Privater Gestaltungsplan "Huebstrasse"

Erläuternder Bericht gemäss Art. 47 RPV

Grundrisstypologie "Lärm"

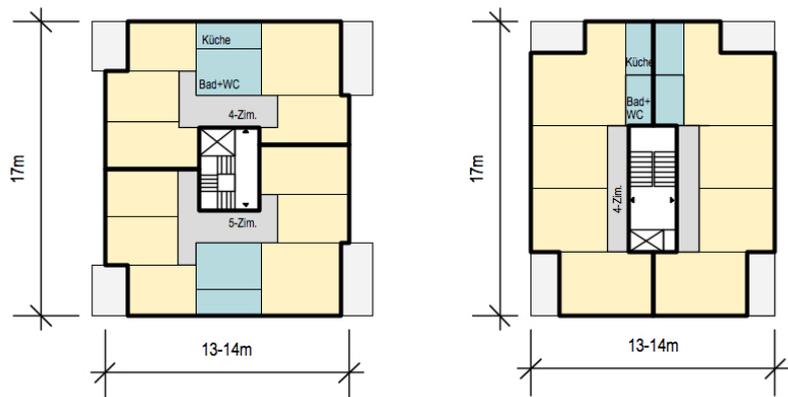
Es sind Grundrisse zu konzipieren, welche der Lärmproblematik gerecht werden. Der Innenhof ist mit geeigneten Materialien so zu gestalten, dass der Lärm bestmöglich gedämpft wird.

Die im Erläuterungsbericht dargelegten Grundrisse zeigen eine mögliche Reaktion auf die Lärmproblematik. Die Machbarkeit ist grundsätzlich nachgewiesen. Im Bewilligungsverfahren sind die gesetzlichen Bestimmungen einzuhalten.

Der Erläuterungsbericht wird bezüglich der Materialwahl im Innenhof ergänzt.
